**COMMISSIONE VALUTAZIONE DI IMPATTO AMBIENTALE**

*Purere n. 8/2017*

**Oggetto:** Ditta: Sviluppo Immobiliare S.p.A.  
Sede Legale: Via Vittoria 45 31040 CESSALTO  
Intervento: Ristrutturazione edificio a destinazione mista "centro commerciale Bergamin".  
Comune di localizzazione: SAN DONA' DI PIAVE  
Procedura di verifica dell'assoggettamento a Valutazione d'Impatto Ambientale ai sensi dell'art. 20 D.Lgs 152/06 e s.m.i.

Di seguito la tavola 3a della zonizzazione acustica comunale

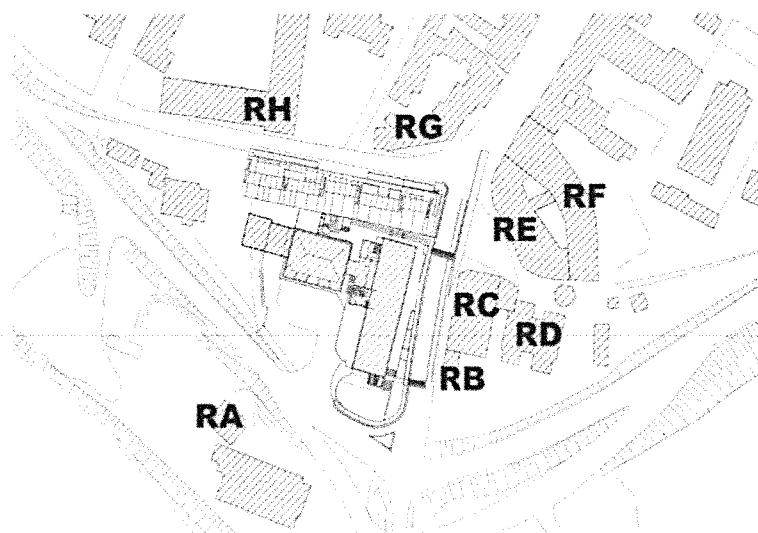
***In fase di richiesta d'integrazioni è stato richiesto al proponente di redigere un nuova relazione previsionale di impatto acustico.***

***Alla luce delle soluzioni tecniche proposte (pannelli fonoassorbenti) e delle integrazioni prodotte si stima che l'incidenza sulla componente sia poco significativa. A lavori conclusi e con attività a regime sia condotta una campagna di monitoraggio per la verifica dei valori limite normativi. In caso di superamento di tali limiti siano adottati tutti gli accorgimenti necessari per ricondurre i valori entro i limiti stessi.***
